Федеральное государственное бюджетное учреждение "Больница с поликлиникой" Управления делами Президента Российской Федерации, по адресу: г. Москва, Романов пер., д. 2/6, стр. 2. Реконструкция (в режиме реставрации с приспособлением к современному использованию) здания

Раздел 10. Мероприятия по обеспечению доступа инвалидов. Корпус А.

765-09/15/ДСР-МГН1

Сравнение документации стадии П (Положительное заключение государственной экспертизы № 497-17/ГГЭ-10842/05 от 10.05.2017) и откорректированной стадии П.

Схема движения МГН на 1 этаже. Блок А
(1 : 200)

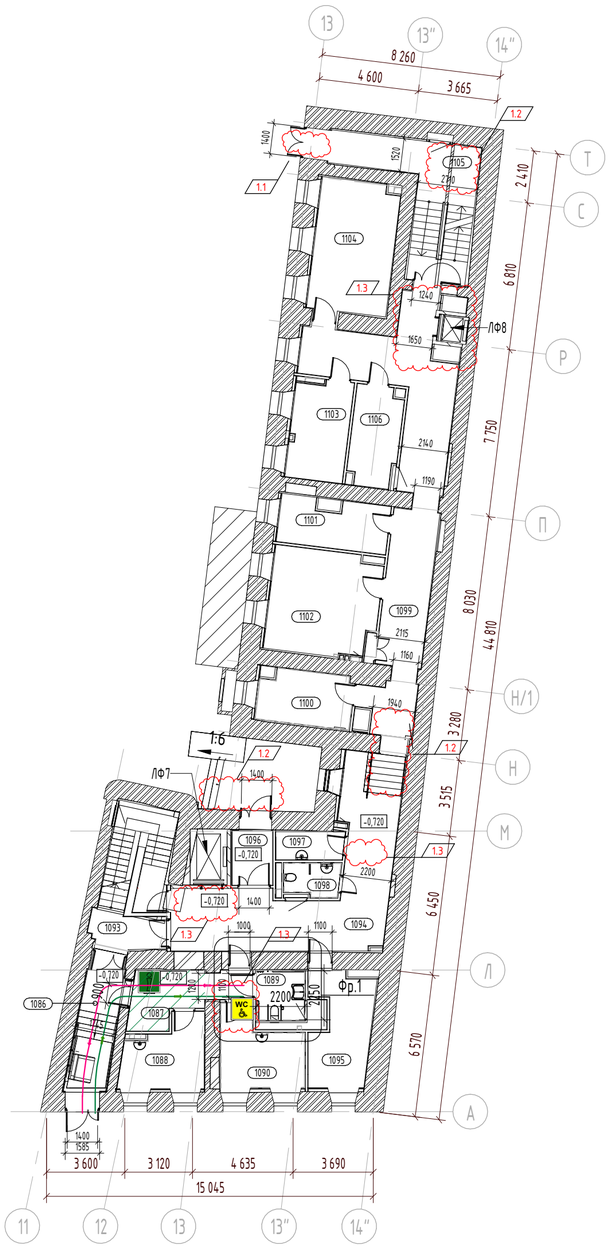
1	Корректировка Схемы движения МГН на 1 этаже. Блок А	В осях 13-13”/Т		Данный выход не используется для эвакуации МГН.	Схема движения МГН на 1 этаже. Блок А
2	Корректировка Схемы движения МГН на 1 этаже. Блок А	В осях 13”-14”/С-Т		Исключен подъемник для МГН.	Схема движения МГН на 1 этаже. Блок А
3	Корректировка Схемы движения МГН на 1 этаже. Блок А	В осях 13”-14”/Р-С		Исключен знак навигации.	Схема движения МГН на 1 этаже. Блок А
2	Корректировка Схемы движения МГН на 1 этаже. Блок А	В осях 13”-14”/Н-Н/1		Исключен подъемник для МГН.	Схема движения МГН на 1 этаже. Блок А
3	Корректировка Схемы движения МГН на 1 этаже. Блок А	В осях 13”-14”/Л-М		Исключен знак навигации.	Схема движения МГН на 1 этаже. Блок А
2	Корректировка Схемы движения МГН на 1 этаже. Блок А	В осях 13-13”/М-Н		Исключен подъемник для МГН.	Схема движения МГН на 1 этаже. Блок А
3	Корректировка Схемы движения МГН на 1 этаже. Блок А	В осях 12-13/Л-М		Исключен знак навигации.	Схема движения МГН на 1 этаже. Блок А

3	Корректировка Схемы движения МГН на 1 этаже. Блок А	В осях 13-13”/А-Л		Добавлен знак навигации.	Схема движения МГН на 1 этаже. Блок А
